LHL 専用ポンプ 新機種切り替えのご連絡

この度、電子部品の生産中止に伴い、LHL 専用ポンプを新機種へ切り替えを行いますので、以下にご連絡申し上げます。

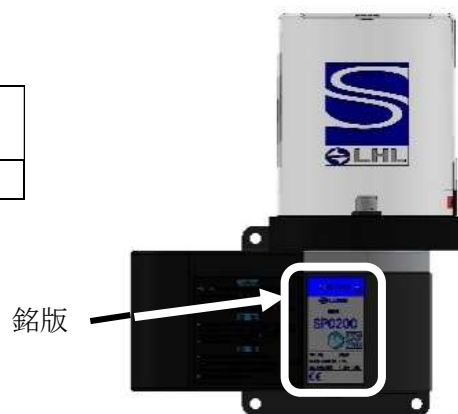
LHL 専用ポンプ基板部品のマイコンが販売終了となり入手が出来なくなります。それに伴い、耐久寿命を現行機種の 2 倍に延ばした新機種へ変更いたします。現行機種と互換性があり電气的性能や取付けピッチが同じため、そのまま置き換えることが可能です。（銘版を除き、外観は現行機種と同じです。）

【現行機種】	【新機種】
耐久寿命	5MPa 仕様 500 時間 8MPa 仕様 400 時間	1,000 時間
注意銘版	一部文言が変更となります。
